Добавление 15 – Правила № 16 ООН

Пересмотр 8 – Поправка 5 – Исправление 1

Исправление 1 к дополнению 9 к поправкам серии 06 – Дата вступления в силу: 20 июня 2018 года

Единообразные предписания, касающиеся официального утверждения:

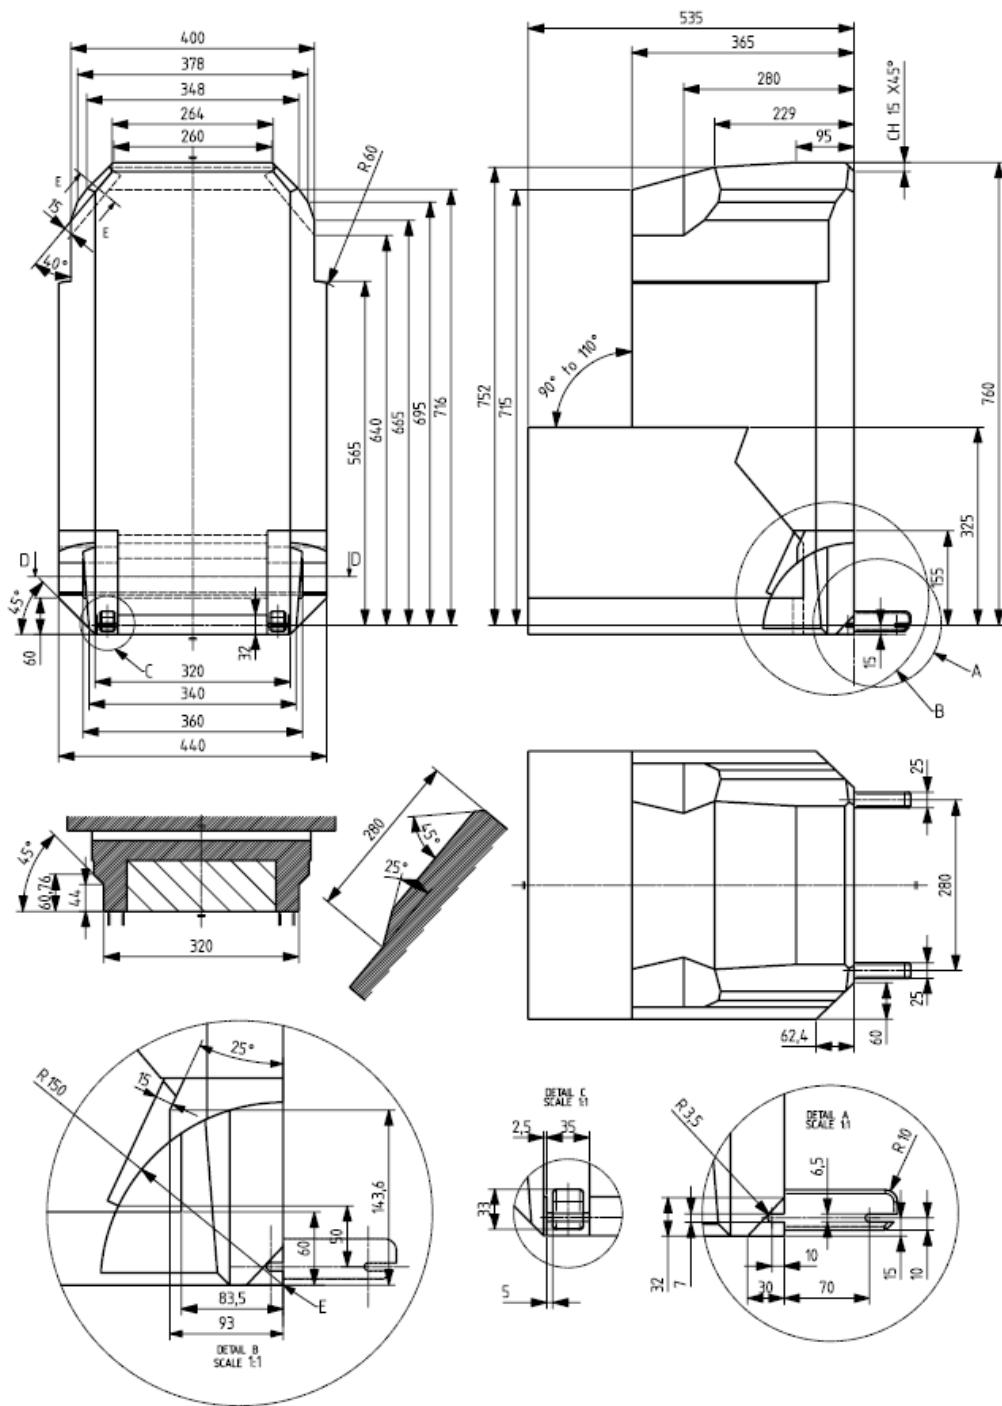
Добавление 5, пункт 4 исправить следующим образом:

«4. Фиксирующие приспособления детской удерживающей системы типа "бустерное сиденье":

Конструкция фиксирующих приспособлений, указанных выше, должна весить 7 кг +/-1 кг и должна быть достаточно прочной и жесткой в соответствии с техническими требованиями».

«Рис. 3

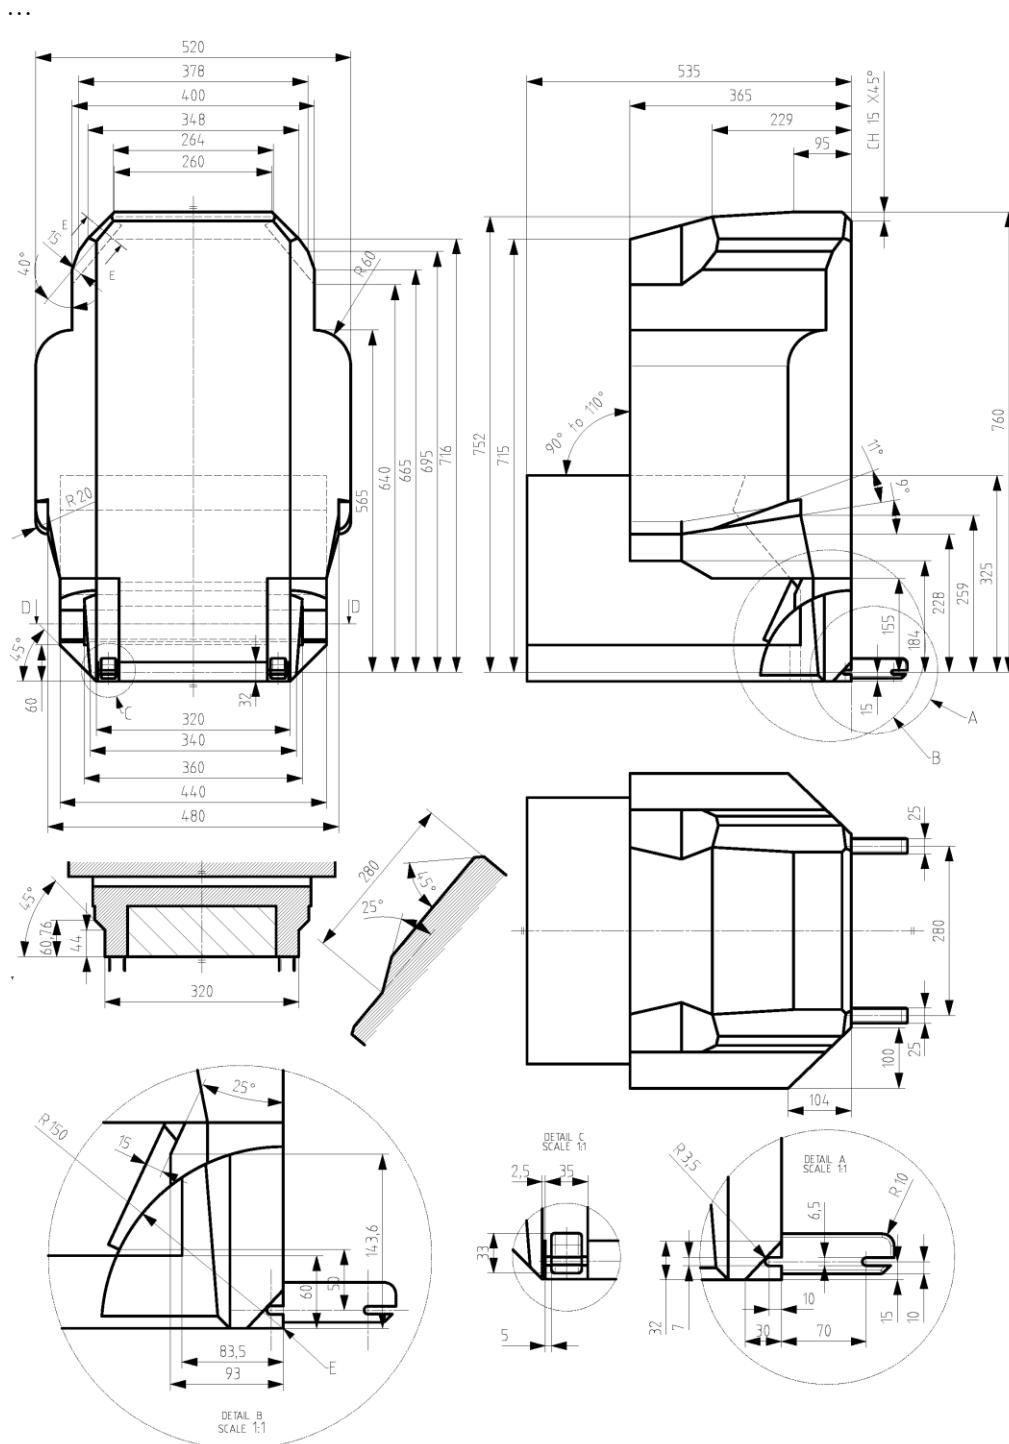
Добавление 5, рис. 3 ISO/B3 заменить следующим рис.:
